AluminumPlateHSJ250108
20.stp
28.6M

加工说明20250819.pptx
95.1K

谢经理，这三种铝板，每种2件，看能做吗？给报价吧

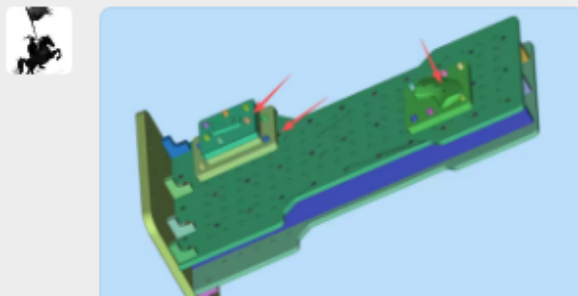
刘经理，这三个件它是各两件，但是它分别是一组镜像件啊。

后视镜的技术每次都这样，给个数据总是给一个整体件的

的。你看上边的那个PPT可以看出来是哪个嘛？

用不用我要求技术给分开下

这三个键分别有各有一个镜像键。我先给您报价吧

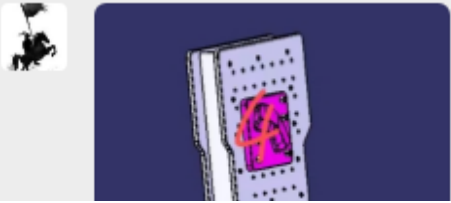
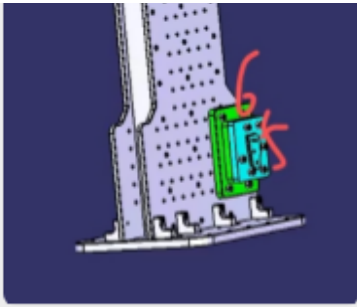
那你这不是每种种两个，是每种一个呀？这零件是不一样的呀

图纸我们能分出来，就是确认一下到底要加工什么呀。123456这6个板是吗。这6个板是镜像的，不是每种两个

那个螺丝嵌件要钢的，我们用是钢丝螺套，您确认一下。

技术说不用氧化银处理，就铝的颜色流程。里面螺丝镶件用钢的；

6个板儿，每种一个
